Merknadsskjema – Offentlig ettersyn

Plannavn	Fana, gnr. 40 bnr. 531 m.fl. Hjortevegen
Arealplan-ID	65700000
Saksnummer	201738156
Utarbeidet av	Multiconsult Norge AS
Sist revidert	06.04.2022

Endringsskjema: Oppsummering av endringer av planforslag

Merknadskart

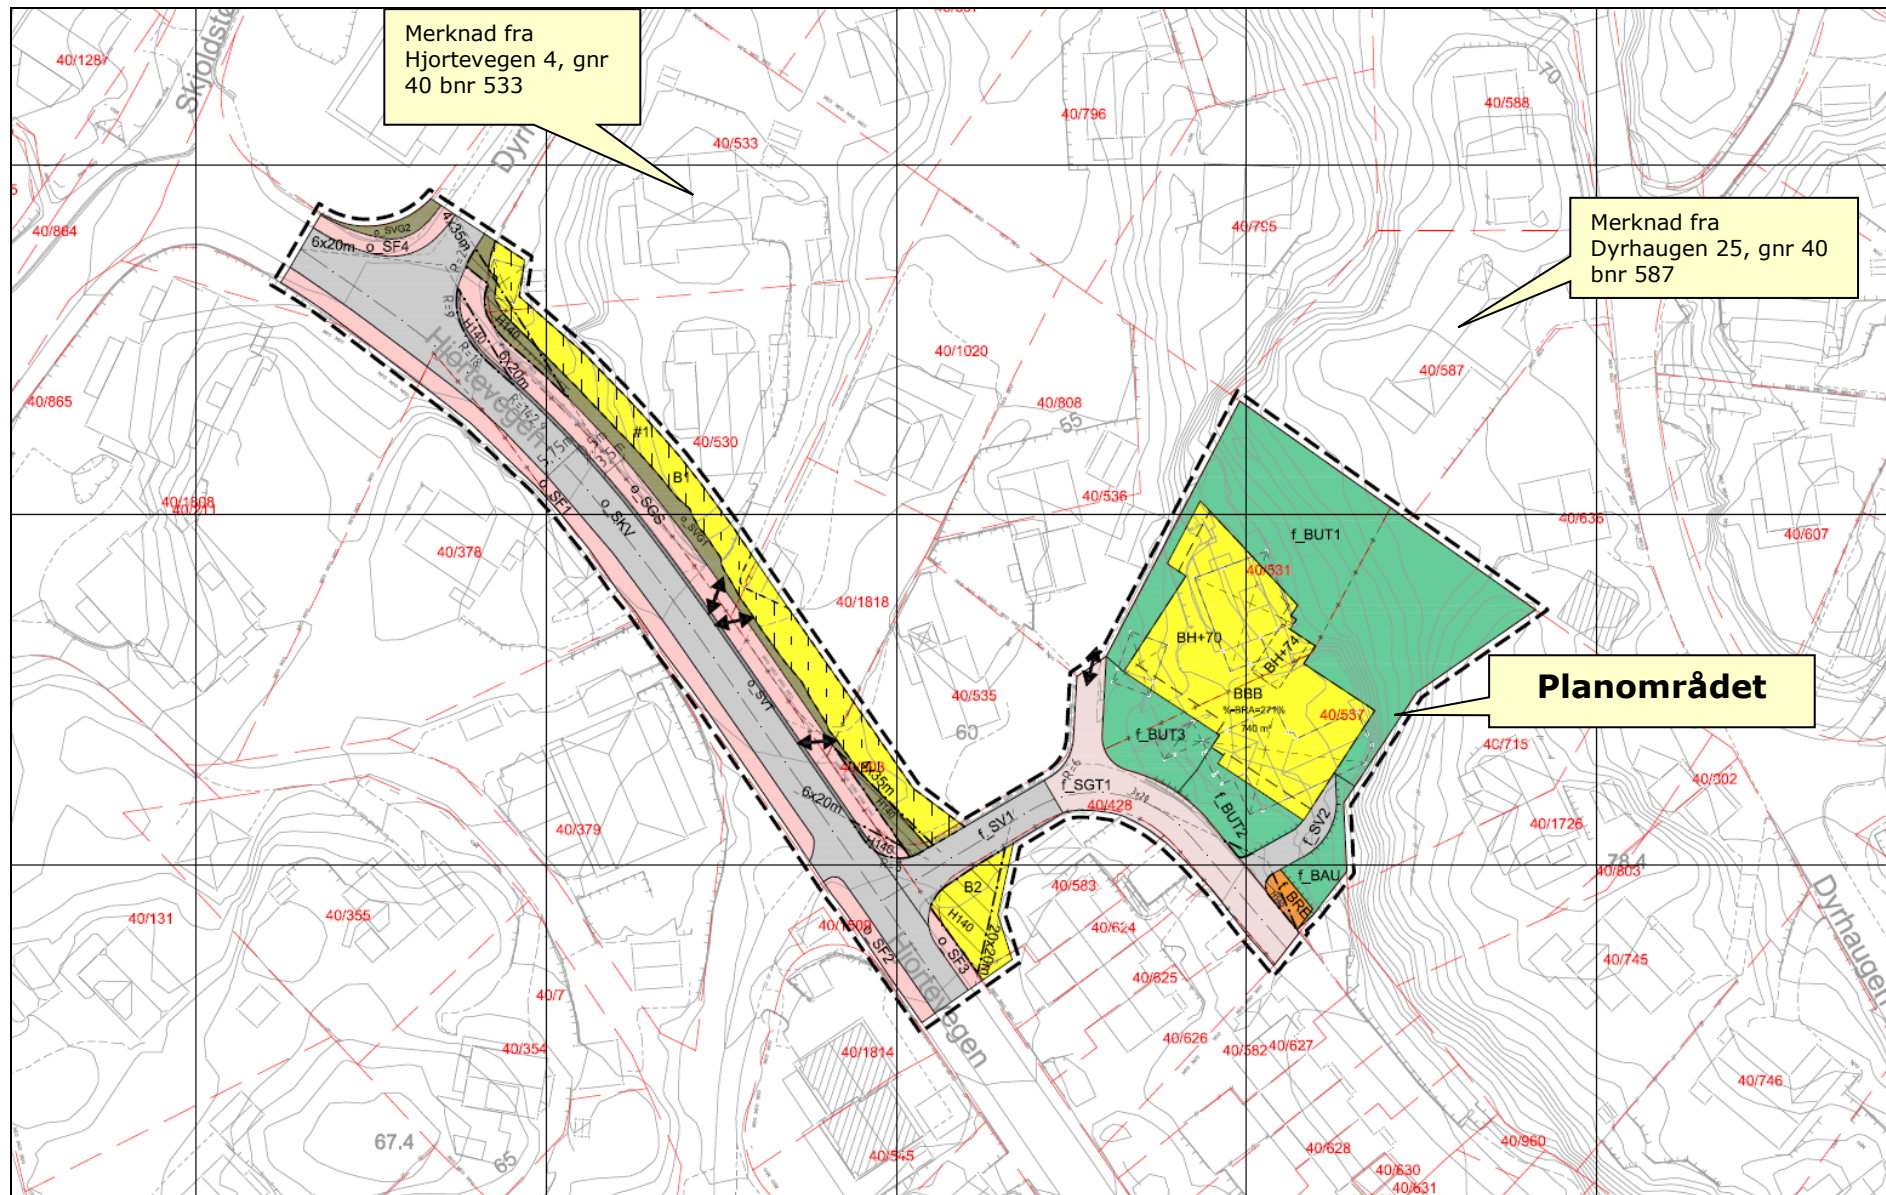
Private merknader med avsender utenfor kartutsnittet:

- Hjørtevegen Vel, Hjørtevegen 24A, 5236 Rådal
- Søråshøgda 110, 5235 Rådal
